# Blue Print ADJ139801

Jaguar S-Type / XF / XJ 350

## SUBSTITUIÇÃO DO RESERVATÓRIO DO LÍQUIDO DE REFRIGERAÇÃO

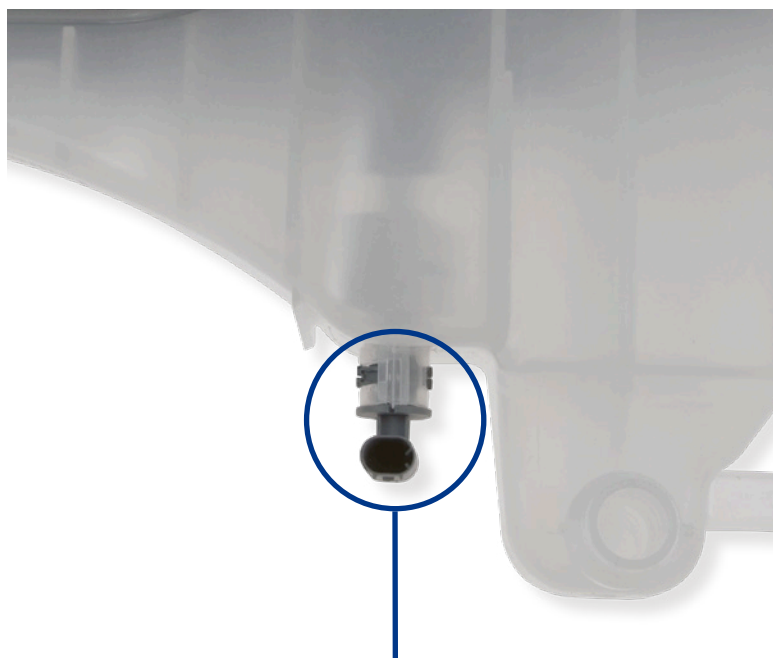
Nos modelos acima, o reservatório do líquido de refrigeração tem tendência para estalar e rachar em redor da união entre as secções superior e inferior. A Blue Print fornece um reservatório do líquido de refrigeração com uma união melhorada para evitar uma falha prematura no futuro. (ADJ139801)

Durante a substituição do reservatório do líquido de refrigeração, encha o mesmo com o líquido correto e verifique a existência de fugas nos tubos depois de voltar a colocá-los. Certifique-se de que liga o sensor de nível.
